Oggetto: (V01016) [ID: 10772] Progetto per la realizzazione di un impianto eolico denominato "Energia Monte Petralta" della potenza nominale complessiva di 30 MW e relative opere connesse, da realizzarsi nei comuni di Sestino (AR), Badia Tedalda (AR), Carpegna (PU), Borgo Pace (PU) e Mercatello sul Metauro (PU). Procedimento di VIA - PNIEC. Proponente: Fred. Olsen Renewables Italy S.r.l.

OGGETTO: (V01016)[ID: 10772] Progetto per la realizzazione di un impianto eolico denominato "Energia Monte Petralta" della potenza nominale complessiva di 30 MW e relative opere connesse, da realizzarsi nei comuni di Sestino (AR>), Badia Tedalda (AR), Carpegna (PU), Borgo Pace (PU) e Mercatello sul Metauro (PU). Procedimento di VIA – PNIEC. Proponente: Fred. Olsen Renewables Italy S.r.l. – Comunicazione di avvio del procedimento regionale - Contributo istruttorio comune di Carpegna.

Con riferimento all'oggetto, visti gli elaborati progettuali per la realizzazione di un impianto eolico denominato "Energia Monte Petralta", questo ufficio fornisce le seguenti valutazioni tecniche:

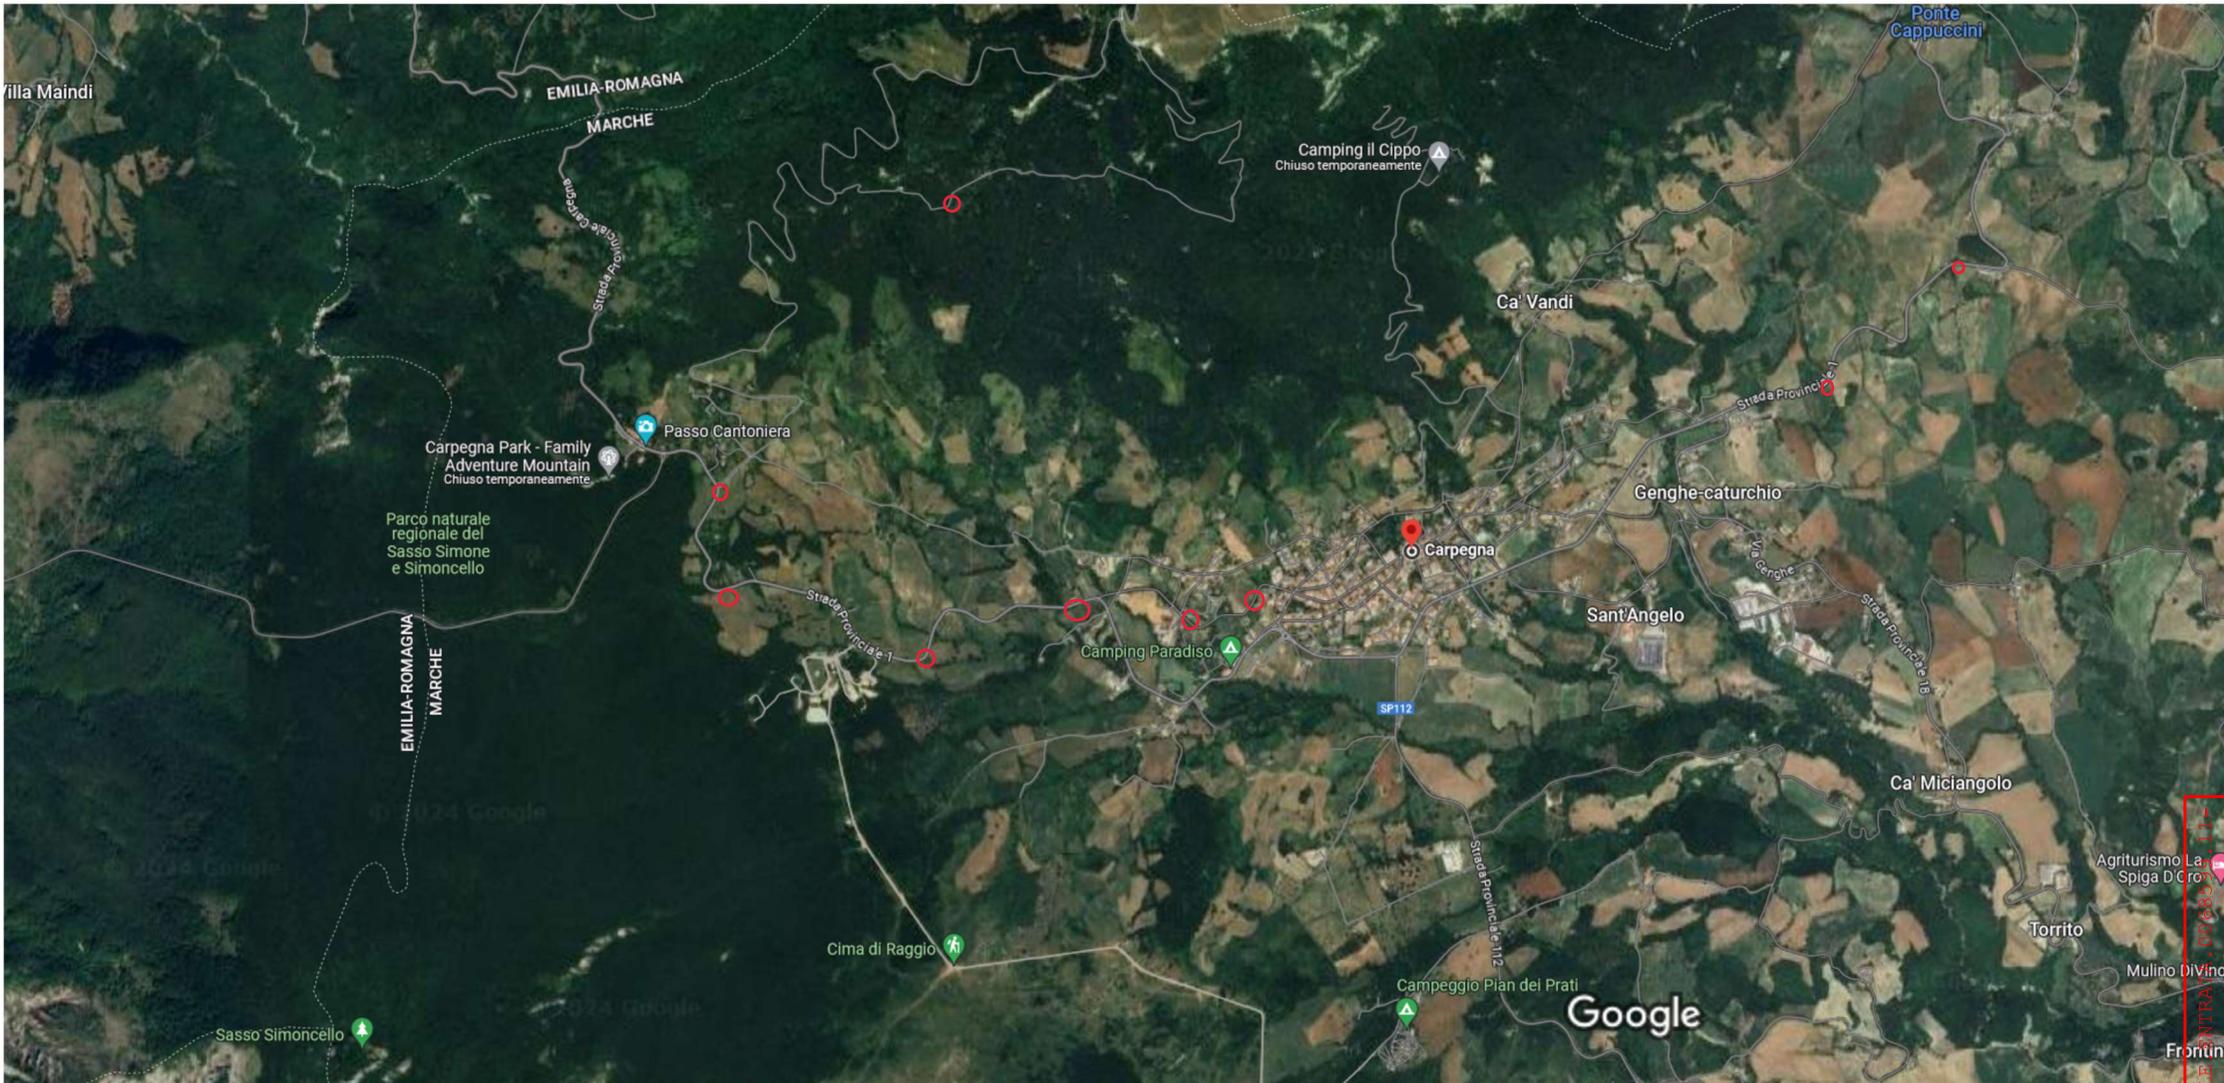
Pur essendo l'intervento dislocato in territorio contermini ma non confinante con il Comune di Carpegna si rileva l'impatto possibile sulla percezione del paesaggio da alcuni punti panoramici ad alta valenza paesaggistica come la strada forestale del Monte Carpegna e la strada panoramica Carpegna-Cantoniera oltre a tutto il versante sud del Monte Carpegna. Vista la documentazione di fotoinserimento presentata, si richiede di far integrare, al fine di esprimere parere paesaggistico, la documentazione fotografica con inserimento dell'intervento da altri punti di vista panoramici di cui alla D.P.G.R Marche n. 25903 del 20/11/1980 come specificati ed indicati nella cartina allegata (Allegato 1).
